## Bilag 9

### Supplerende høring Tillæg 1 til Lokalplan Nuuks Plads Metrostationsplads Foreslåede ændringer efter den offentlige høring

Som følge af den offentlige høring foreslås en række ændringer.

## Tegning 6b · Ydre fremtræden (nybyggeri)

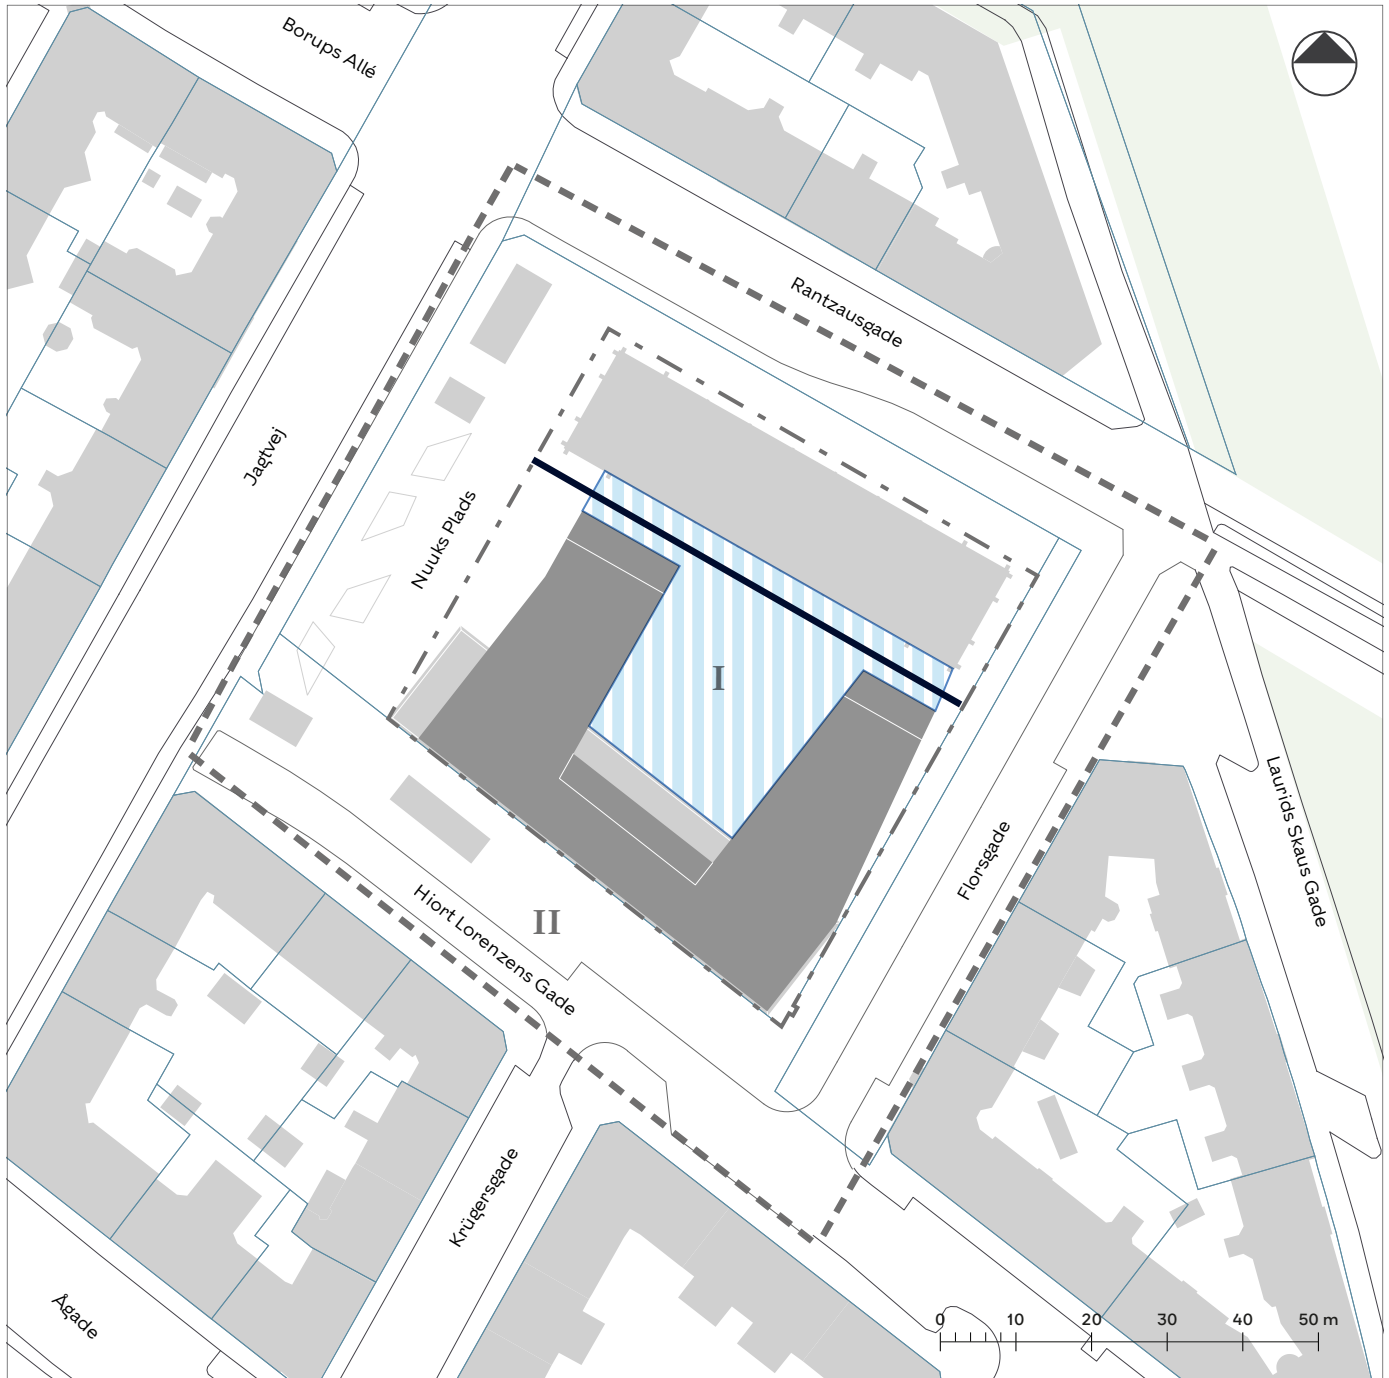
Bygherre ønsker, at tagterrassen reduceres i størrelse, herunder at omfanget af plantebede på tagterrasser kun angives procentuelt i stedet for både procentuelt og i m<sup>2</sup>, og så omfanget de modsvarer tagterrassens aktuelle størrelse. Bygherre foreslår en andel af plantebede på 15 % og samtidig, at værnet trækkes 3 m tilbage af hensyn til naboer og støj. Bygherre har efterfølgende fremsendt en støjrapport, der dokumenterer at støjværnet kan trækkes tilbage og reduceres i højden til 1,2 m.

- Lokalplantegninger  
Tegning 6b - Ydre fremtræden (nybyggeri)  
-Felt for udstrækning af tagterrasse er justeret.  
Tegning 8 - Støjskærme.  
-Støjskærm er flyttet

- §7 stk. 4. Tæge  
e) "... Støjskærme, jf. § 9, stk. 4 og tegning 8, skal have en højde på ~~1,5~~ **1,2** m og skal være gennemsigtige, med klart glas. Supplerende værn og støjskærme til sternkanten skal være placeret min. ~~4 m~~ **3 m** fra facaden mod Florsgade og Hiort Lorenzens Gade, og 0,3 m mod øvrige facader."
